Rapporto Commissione delle opere pubbliche

MM N. 134 /2020

Richiesta di un credito di CHF 4'500'000.-- per la costruzione di un nuovo pozzo in zona Prati Maggi a Rancate per la captazione di acque di falda a scopo potabile

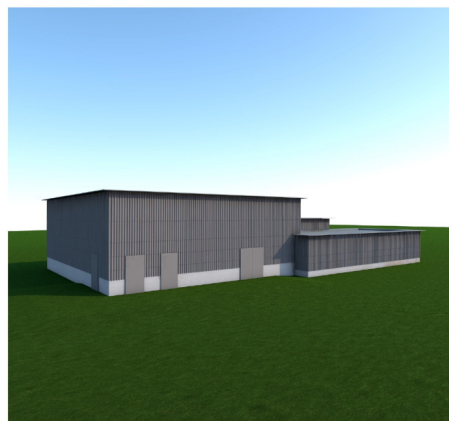
Nonostante si tratti di un edificio tecnico, la Commissione ha avuto modo di apprezzare le riflessioni e le scelte operate dai progettisti, in particolare per quanto attiene alla rinuncia alla possibilità di raccogliere tutti i contenuti all'interno di un unico volume, che avrebbe dovuto avere una dimensione complessiva superiore, come risulta dall'immagine che segue.

La scelta progettuale operata dall'arch. Polli risulta essere particolarmente oculata, visto che l'opera –che sostanzialmente ha un'ubicazione vincolata– deve essere realizzata all'interno di una zona agricola e nel quadro di un contesto caratterizzato dalla presenza di estese zone verdi e di percorsi pedonali molto frequentati dalla cittadinanza nel tempo libero.
